**REPÚBLICA DE PANAMÁ
MINISTERIO DE AMBIENTE**

RESOLUCIÓN No. DEIA-RE- 020 - 2025
De 15 de Mayo de 2025.

Por la cual se admite la solicitud de retiro del Estudio de Impacto Ambiental, categoría II, del proyecto denominado: **HATO MONTAÑA – MACRO LOTE 4**.

Adj.: Mapa

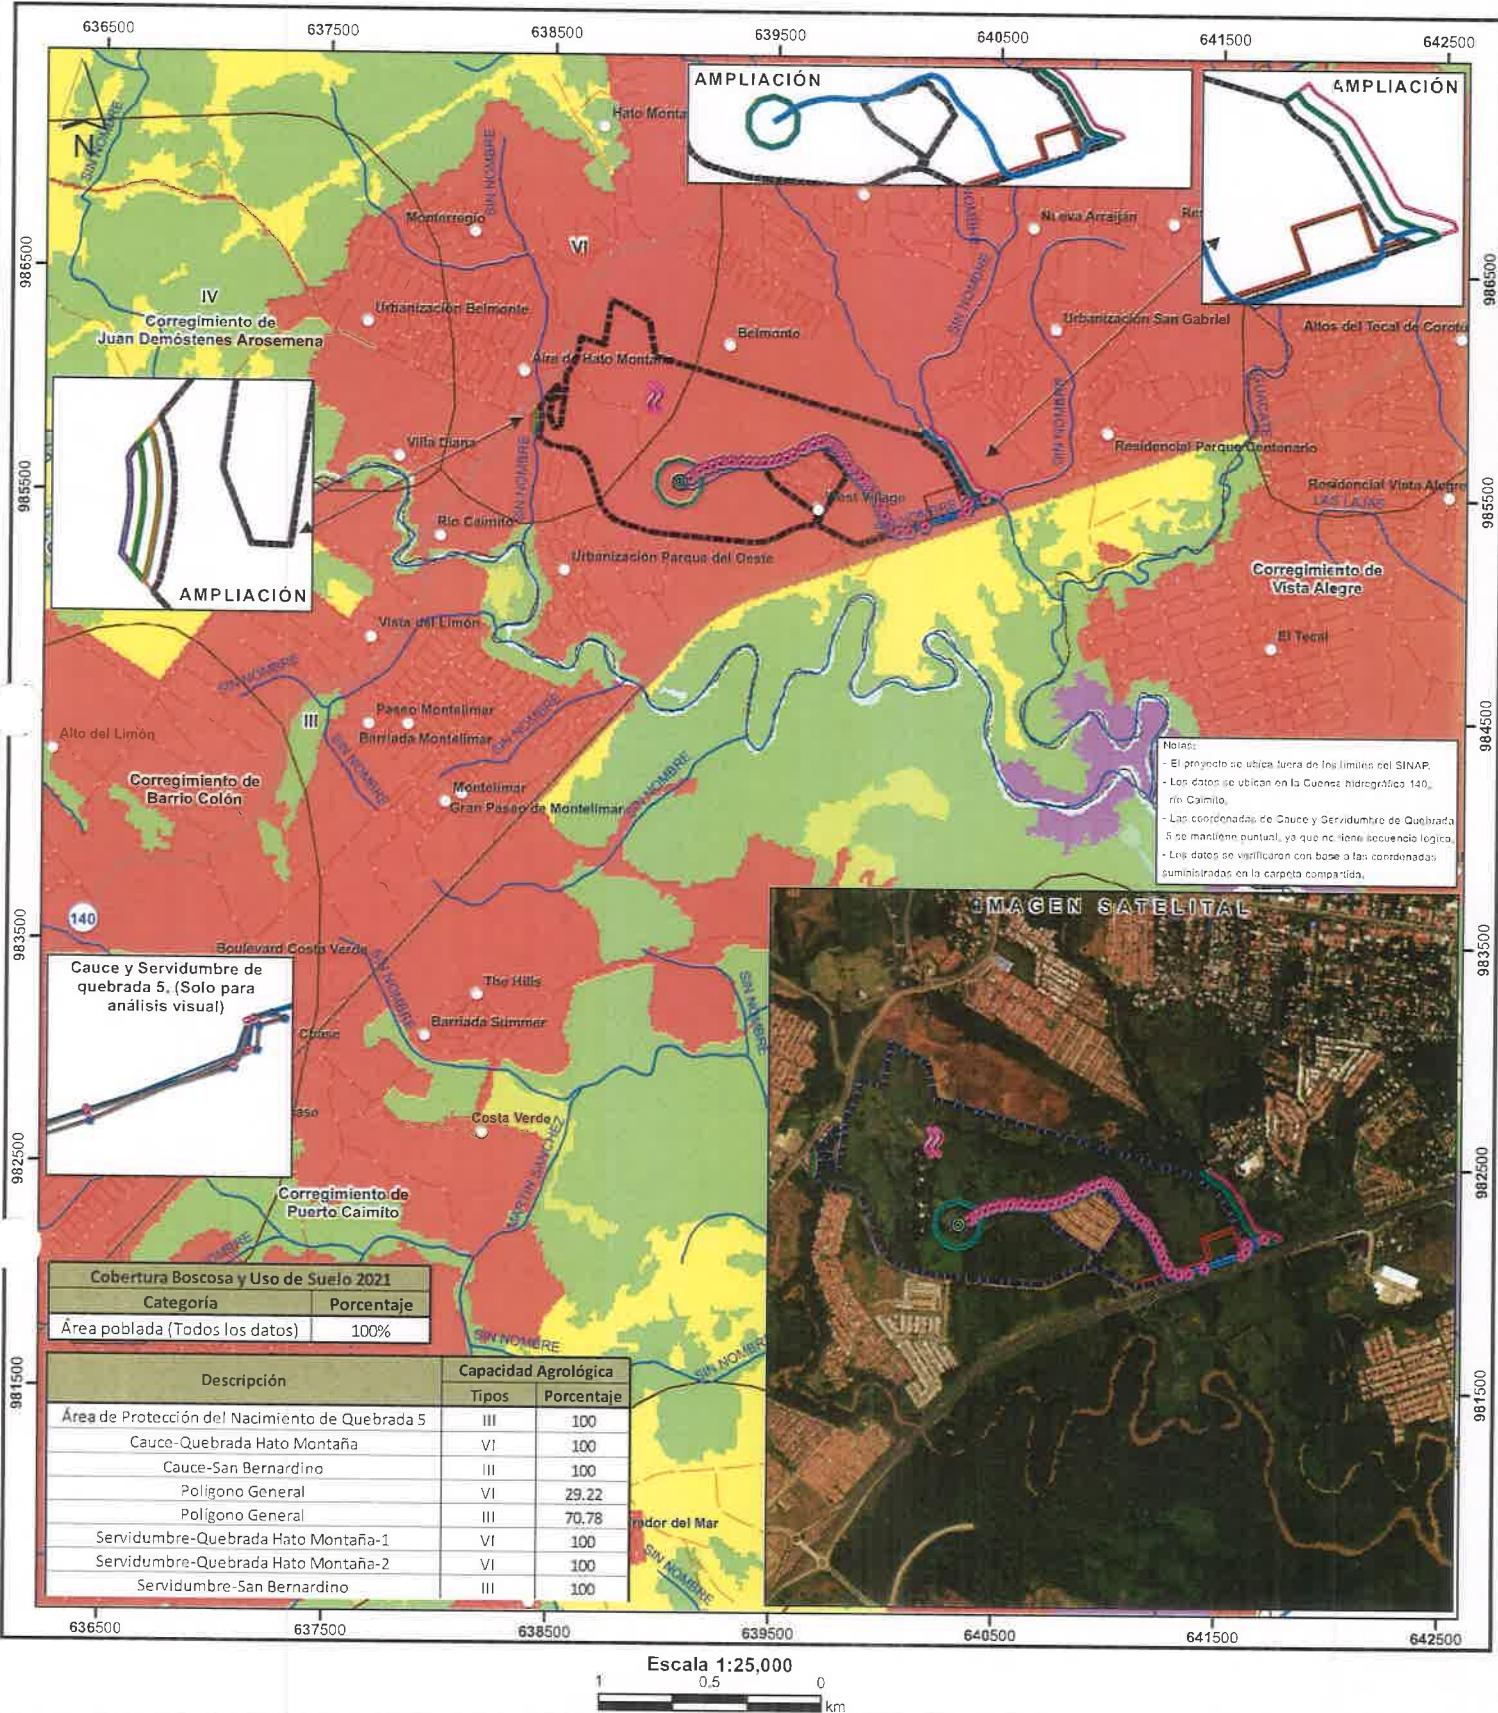
En atención al memorando DEEIA-0155-1703-2025-Seguimiento-DEEIA-0434-1607-2024, donde se solicita verificar las coordenadas que permita determinar, la ubicación del proyecto, área de protección del nacimiento de agua (quebrada 5), etc., y todos sus componentes, correspondiente al Estudio de Impacto Ambiental, categoría II, denominado “HATO MONTAÑA-MACRO LOTE 4”, le informamos que con los datos proporcionados se determinó lo siguiente:

VARIABLES	DESCRIPCIÓN
PUNTOS	Calidad de aire, Cauce-Quebrada 5, Servidumbre-Quebrada 5, Nacimiento de la quebrada que atraviesa el polígono.
QUEBRADA QUE ATRAVIESA EL POLÍGONO	Longitud: 1km + 684.45m
POLÍGONO GENERAL	Superficie: 105ha + 3,564.71
ÁREA DE PROTECCIÓN DEL NACIMIENTO DE QUEBRADA 5	Superficie: 3ha + 2,492.00
CAUCE-SAN BERNARDINO	Superficie: 1ha + 4,622.04
SERVIDUMBRE-SAN BERNARDINO	Superficie: 1ha + 5,544.14
SERVIDUMBRE-QUEBRADA HATO MONTAÑA (1)	Superficie: 0ha + 0796.15
SERVIDUMBRE-QUEBRADA HATO MONTAÑA (2)	Superficie: 0ha + 1,190.99
CAUCE-QUEBRADA HATO MONTAÑA	Superficie: 0ha + 1,104.09
COBERTURA BOScosa Y USO DEL SUELO, AÑO 2021	ÁREA POBLADA
DIVISIÓN POLÍTICA ADMINISTRATIVA	PROVINCIA: PANAMÁ OESTE DISTRITO: ARRAIJÁN CORREGIMIENTOS: JUAN DEMÓSTENES AROSEMENA.
CAPACIDAD AGROLÓGICA DE LOS SUELOS	TIPOS: III, VI
SISTEMA NACIONAL DE ÁREAS PROTEGIDAS (SINAP)	LOS DATOS SE UBICAN FUERA DE LOS LÍMITES DEL SINAP

Mapa de distribución de áreas de fincas

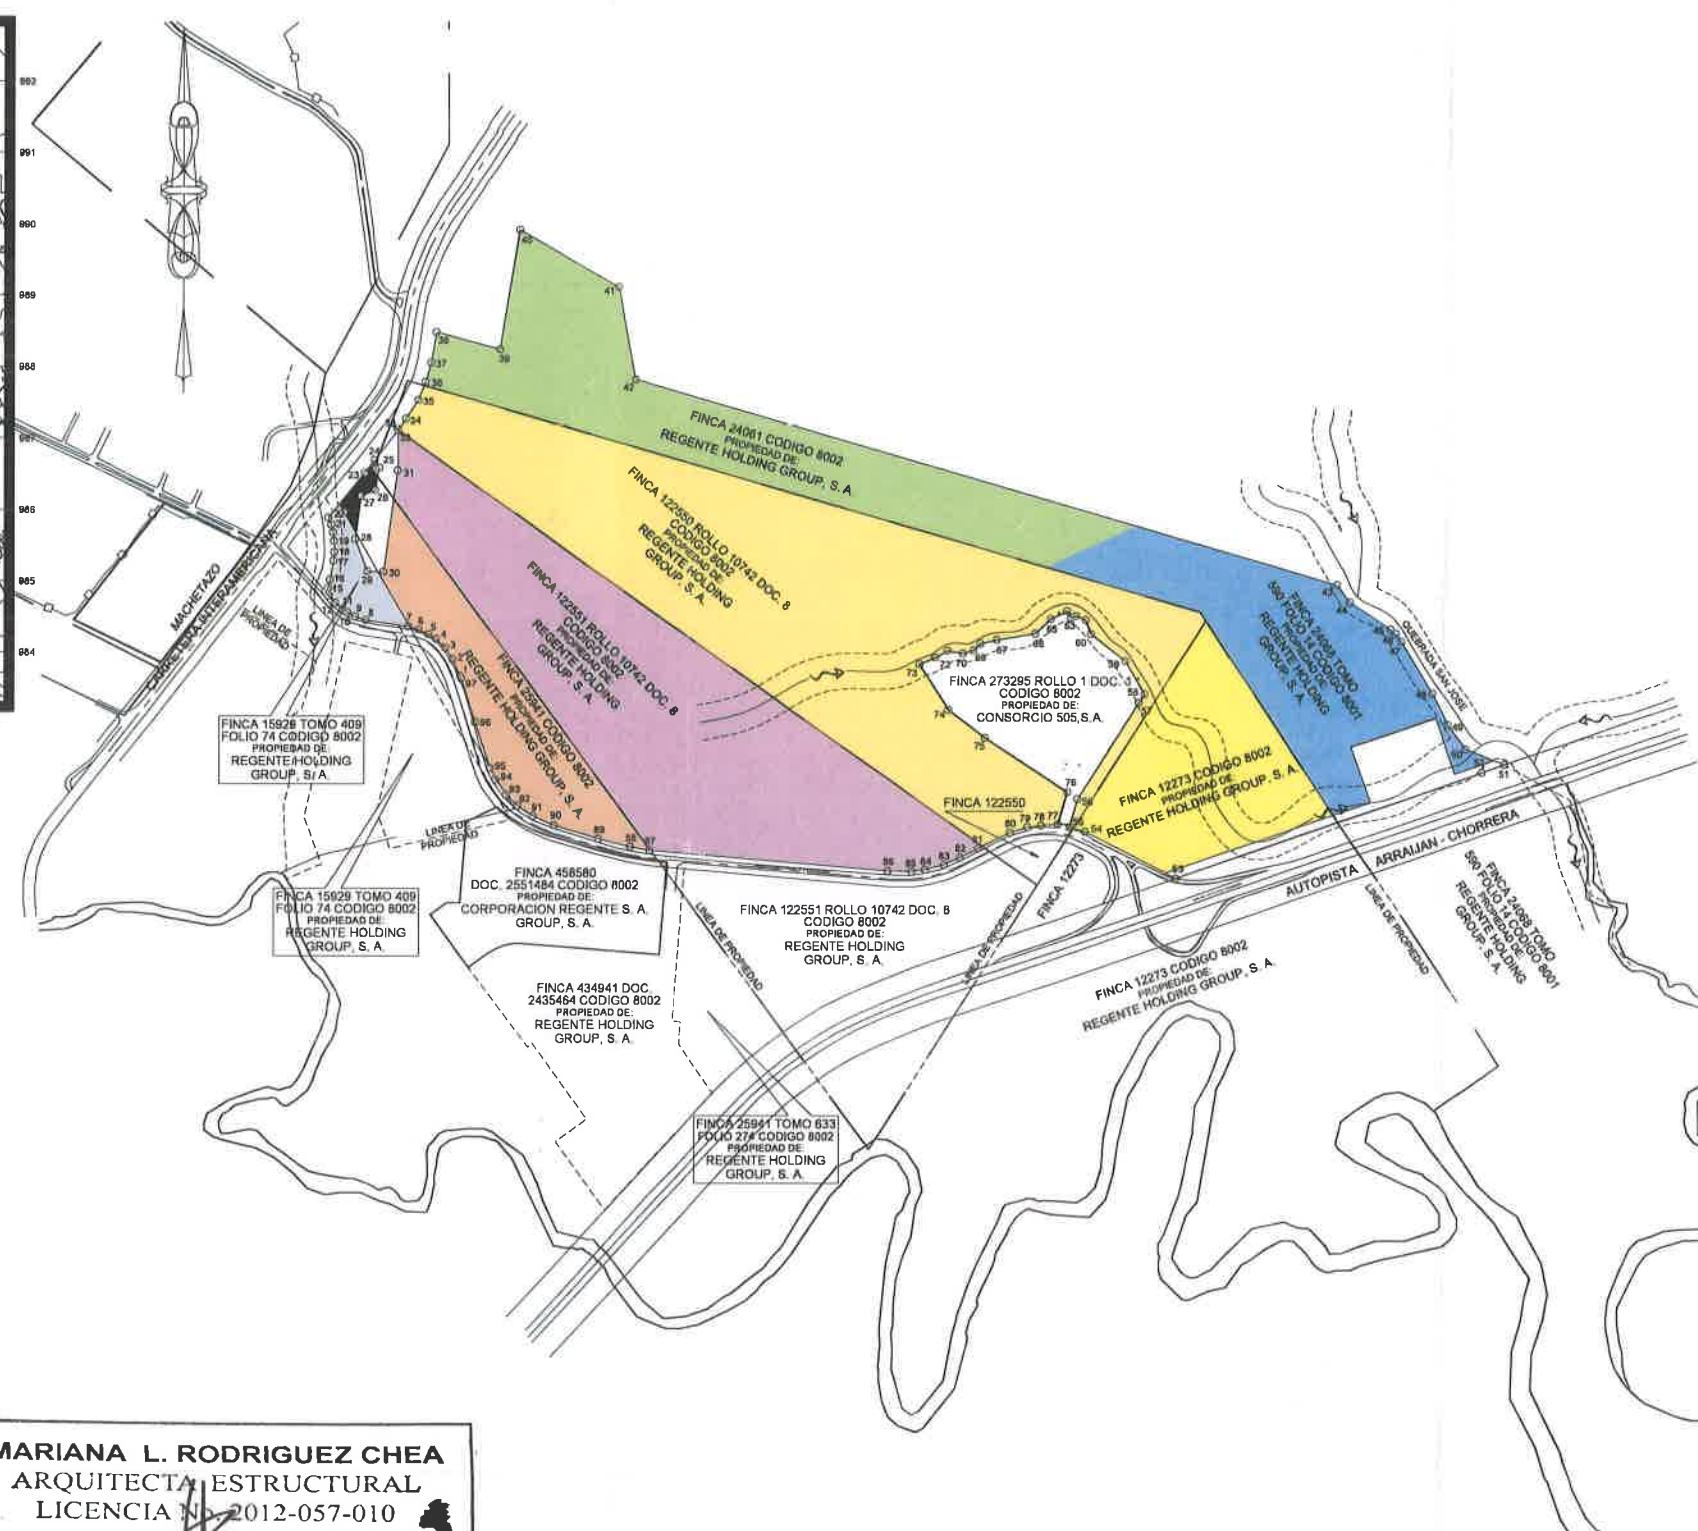
- En respuesta a la pregunta 1, el promotor indica que “*desarrollar las actividades del proyecto, dentro de las zonas autorizadas para estas labores y según lo indicado en los planos*”, adicional, en la página 26 del EsIA, punto **4 Descripción del proyecto, obra o actividad**, se señala que “*El proyecto consiste en la lotificación de polígono, cuya superficie total abarcan los 103 ha +370.65 m² de la superficie de la Finca No 24061, 122550, 24068, 12273,15929 y 25941...*”, sin embargo, el resultado de la sumatoria de las superficies de las fincas antes mencionadas da un total de 218 ha+6,018 m²+26 dm²

- a. Aclarar cuáles son las zonas autorizadas para las actividades.
 2. En respuesta de la pregunta 1 de la primera información aclaratoria, el promotor en el punto “a” indica que “*es necesario más de tiempo para presentar las modelaciones finales, con la información actualizada del proyecto como es solicitado*”; además; en el punto “d”, señalan “*Como fue indicado en el punto a) se están realizando actualizaciones en el levantamiento topográfico del proyecto que forman parte de la información necesaria para elaborar la modelación del comportamiento de las fuentes hídricas*”, por lo que se reitera:

Resp: A continuación, se procede a responder la pregunta N°1 con un desglose de las zonas autorizadas para cada una de las fincas, en el anexo 1 de este documento se presenta plano con el detalle de las propiedades adicional de actualización del certificado de Registro Público de la finca 122551.

En el anexo 1 de este documento se presenta plano con el detalle de las propiedades adicional del actualización del certificado de Registro Público de la finca 122551 propiedad de la empresa promotora.
